关于《广州市建设工程消防设计、审查难点问题解答》 申请备案的函

广州市建设工程 消防设计、审查难点问题解答

2019年12月 发布

广州市设计院
广州市工程勘察设计行业协会

附图 2.1.1

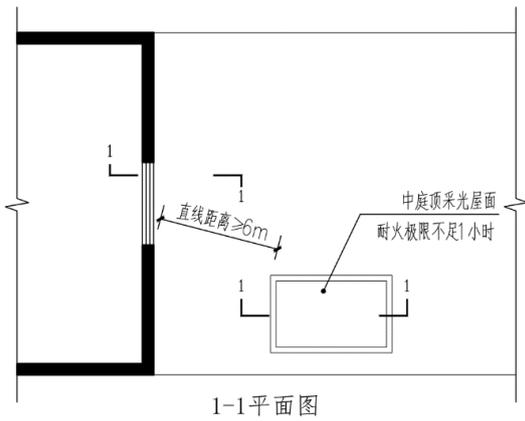
2.1.2、中庭顶的耐火极限满足什么级别的燃烧性能和耐火极限？中庭顶需与建筑物之间满足什么消防间距？

答：中庭的顶部耐火极限视设计的具体情况，按规范对上人屋面或不上人屋面的要求执行。中庭屋面采用不燃材料的非采光屋面，亦没有开设洞口时，中庭屋面与同一建筑的高跨墙身之间没有间距要求。如果中庭采用采光屋面，则应该满足以下要求：

1、中庭采光屋面的耐火极限不低于 1.0h 时，与同一建筑的其他部位或构件之间的间距没有要求（参照附图 2.1.1）。

附图 2.3.1

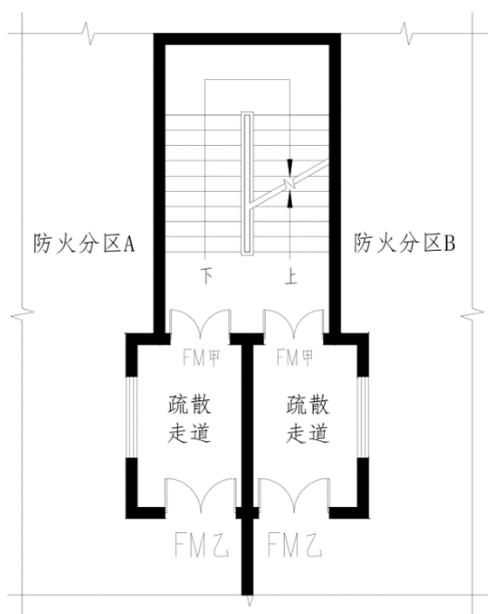
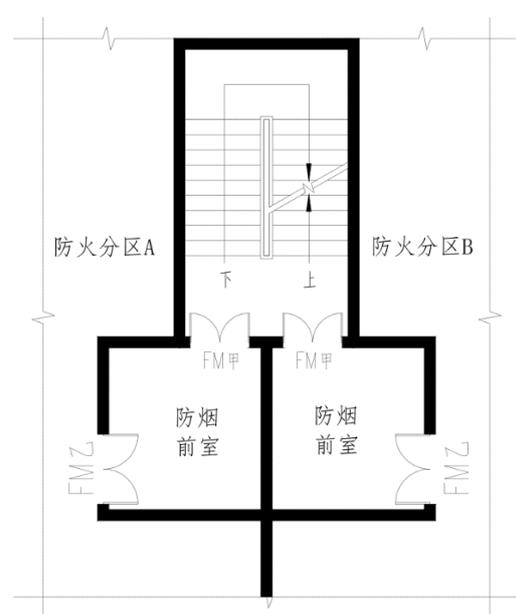
2.3.4.1、相邻防火分区之间的疏散楼梯间，是否可以共用？

答：原则上每个防火分区平面应各自具有独立的疏散楼梯。确有必要共用疏散楼梯时，应满足以下条件：

1、每层疏散楼梯的总数量应大于每层总防火分区的数量，且每层平面疏散楼梯的总宽度不应小于整层建筑的疏散总宽度；

2、一把疏散楼梯最多两个相邻防火分区共用；

3、共用封闭楼梯间时，应分别以疏散走道接入（附图 2.3.1）；若共用防烟楼梯间，应分别设防烟前室（附图 2.3.2）；

4、楼梯间计入各自防火分区的安全出口宽度应按楼梯间梯段的 1/2 净宽度、楼梯间门的 1/2 净宽度和各分区需要分摊的净宽度中的最小者值计算，且不应小于 0.6m。

附图 2.3.3

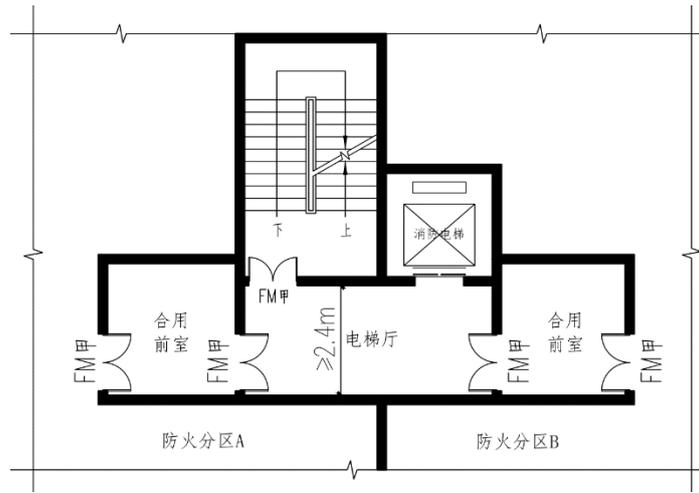
2.3.4.2、消防电梯是否可以共用？

答：当地下建筑防火分区面积不大于 2000 m²，每个防火分区设置不少于一台消防电梯确有困难时，相邻防火分区方可共用消防电梯，否则应按《建规》7.3.2 执行。当共用消防电梯时，应满足以下条件：

- 1、当共用消防电梯时，防火分区数量不超过两个，且应分别独立设置前室。
- 2、若防烟楼梯间和消防电梯合用电梯厅时，应在合用电梯厅两侧各加多一个前室。如下图所示（附图 2.3.3）

注：附图 2.3.3 中两侧合用前室净面积不小于 6 平方，中间电梯厅净面积不小于 10 平方

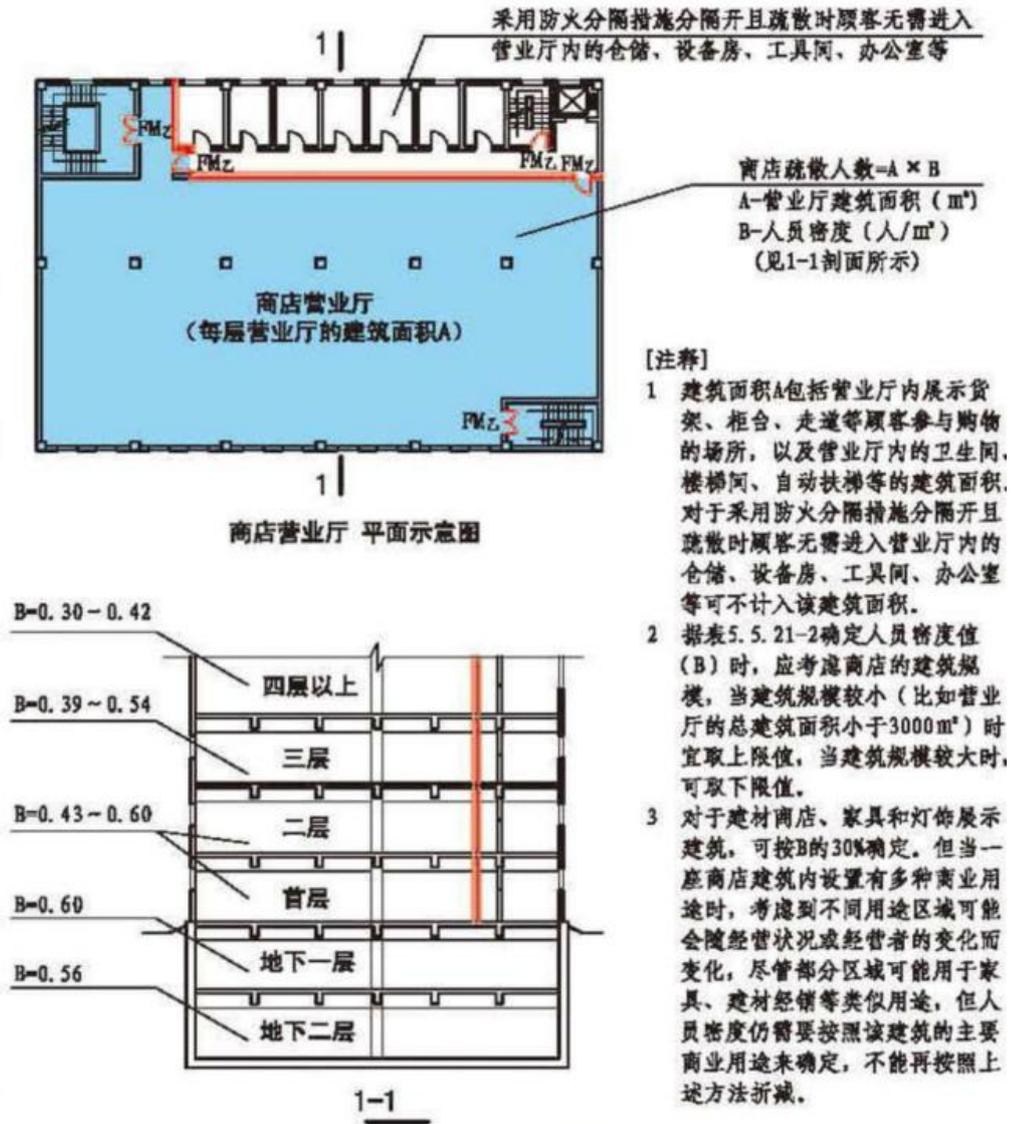
2.3.8、车库汽车疏散坡道总数为两个时，需分散设置，不允许设在同一防火分区内（《车库消规》6.0.9 条）。若汽车疏散坡道总数为三个或以上时，可否允许其中两个汽车疏散坡道设置在同一防火分区内？

答：可以允许其中两个汽车疏散坡道设置在同一防火分区内。

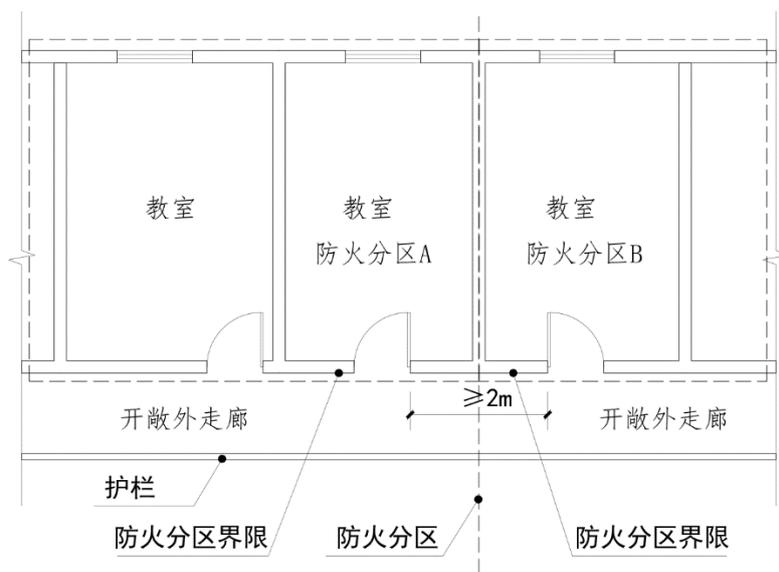
2.4.1、《建规》第 2.1.4：商业服务网点设置在住宅建筑的首层或首层及二层，每个分隔单元建筑面积不大于 300m^2 的商店、邮政所、储蓄所、理发店等小型营业性用房。

疑问：商业网点 1、2 层相加面积不应超过 300m^2 ，但对上、下层营业用房面积比例未作规定，设计中出现在一层仅设楼梯，二层均为营业用房，此作法可行吗？又有何依据判断为不合理呢？

答：可行，但要满足二层大于 200m^2 需设两个安全出口的要求，同时疏散距离也应满足规范要求。

附图 2.5.2

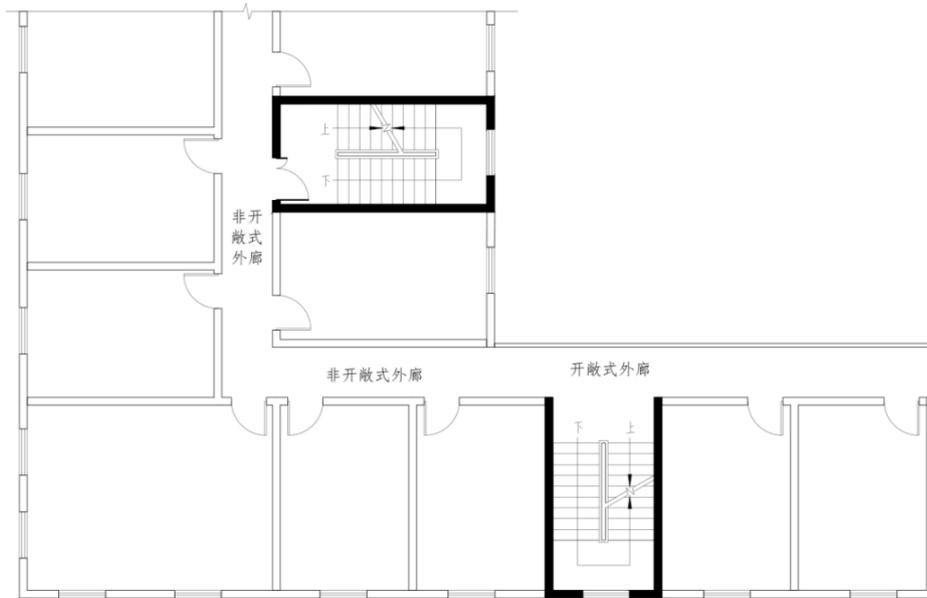
2.5.3、六层办公、商业或宿舍的局部平面如下图所示（附图 2.5.2），问走廊的楼梯是否需设封闭楼梯间？

答：走廊开敞段对应的楼梯依据规范 5.5.13 执行采用开敞楼梯，非开敞走廊对应的楼梯应采用封闭楼梯间。

附图 2.5.3

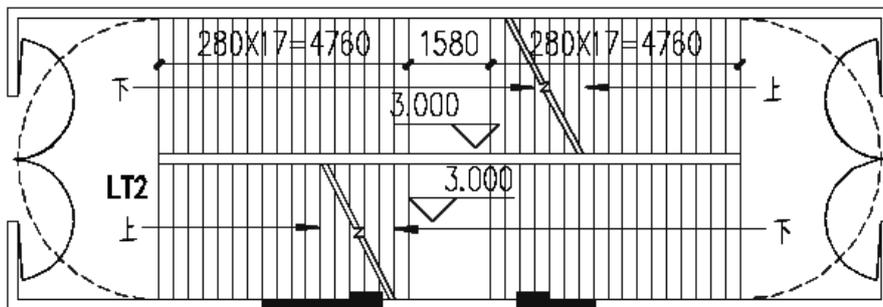
2.5.4、《建规》6.4.11-3 条规定楼梯门完全开启后对梯段疏散造成影响。是否要求楼梯门开启过程中也不能对梯段疏散造成影响？是否可以做 180 度开启的疏散门？即下图是否满足要求（附图 2.5.3）？

答：在满足防火门相关要求的前提下，可按楼梯门完全开启后对梯段疏散不造成影响即可。但是防火门如采用图中所表示的开启方式，很难通过产品检验，市场上目前满足这种要求的产品极少，若采用，需提供此类防火门的检验报告。

附图 3.1

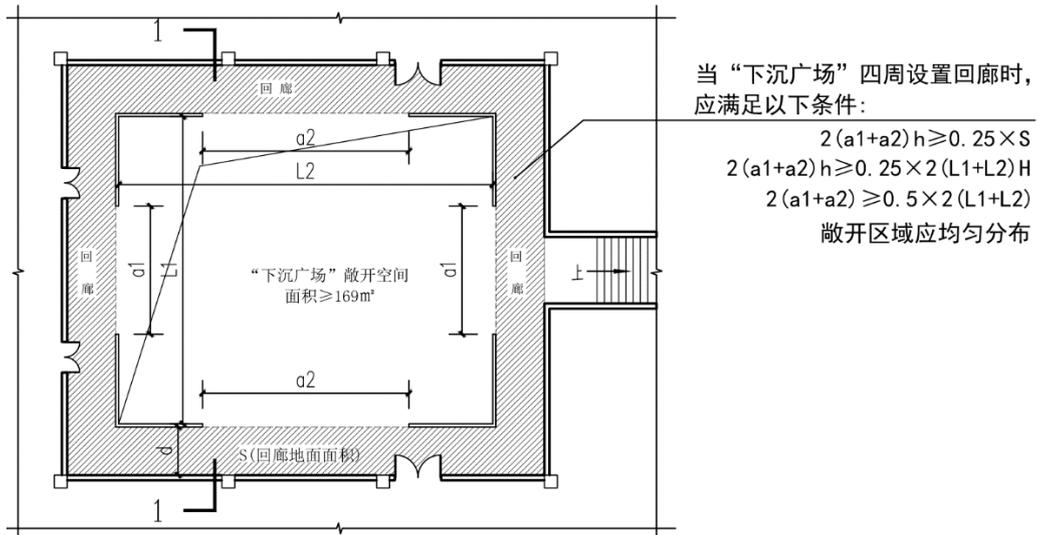
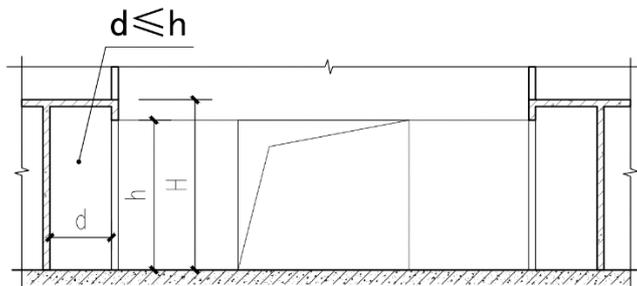
3.3、当下沉式广场等室外开敞空间（以下简称“下沉广场”）用于地下或半地下商业 20000m^2 之间的分隔时，“下沉广场”的周围回廊的进深以及开敞部分的短边尺寸以及开口最近边缘的水平距离有无具体规定？（附图 3.1）

答：“下沉广场”敞开空间的上部开口各层最不利的面积均不应小于 169m^2 ，且该开口的短边不应小于 13m （不含回廊），四周如设置回廊应满足附图 3.2、附图 3.3 的要求。不能满足上述条件的回廊，应按室内进行防火设计。

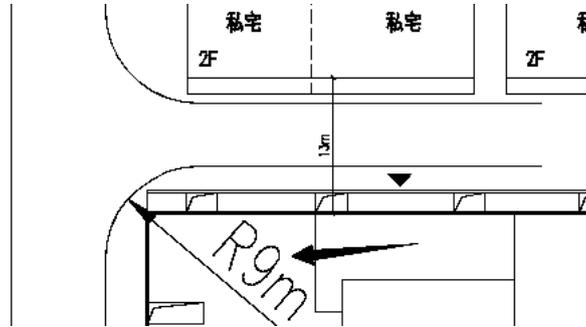
4.3、沿相邻两栋高层建筑塔楼之间，布置一块共用的消防登高救援场地，最小宽度可否按 $10\text{m}+5\text{m}=15\text{m}$ ？（即非实施灭火救援建筑的一侧，场地紧贴建筑外墙布置，没有 5m 退距。）

答：可行，建议消防车道可居中接入消防车登高救援场地。

附图 4.2

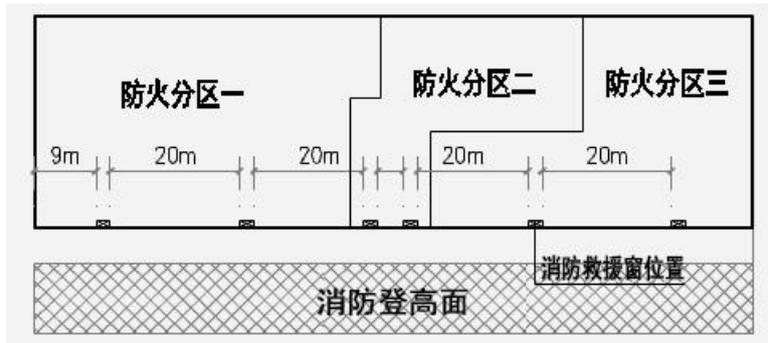
4.5、普通消防车道的转弯半径规范固定不能小于 9 米，转弯半径是否指道路转弯处倒圆角的半径（如下图）？什么时候按普通消防车设计？什么时候按大型消防车设计？（附图 4.2）

答：转弯半径是指道路转弯处倒圆角的半径（附图 4.2）。对于建筑高度超过 100m 的建筑，需考虑大型消防车辆灭火救援作业的需求。考虑广州市的目前消防车的配置状况，建议建筑高度超过 50m 的建筑，均应考虑大型消防车辆灭火救援作业。多层建筑，消防车道转弯半径不应小于 9 米；不超过 100 米的高层建筑，消防车道转弯半径不应小于 12 米；超过 100 米的高层建筑，消防车道转弯半径不应小于 18 米。

附图 4.3

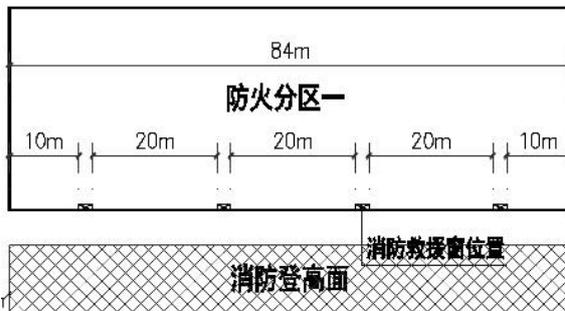
4.7.1、若其中一个防火分区与消防登高面对应的面宽较窄（如下图，附图 4.3 中的防火分区二），防火分区二可否只设一个消防救援窗口；（附图 4.3）

答：按规范执行，要设置两个消防救援窗口，且应均衡布置。

附图 4.4.1

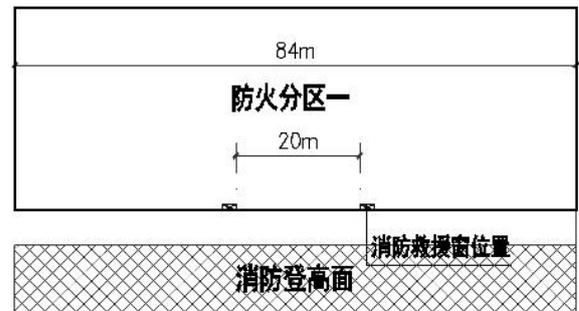
4.7.2、消防救援窗口的数量是要沿消防救援场地通长布置多个、间距 20 米（附图 4.4.1），还是只需要布置两个消防救援窗口（附图 4.4.2）？

答：按规范执行。（按附图 4.4.1 执行）消防救援窗口间距 20 米主要因为 20 米是一辆消防车悬臂摆动的有效救援范围。
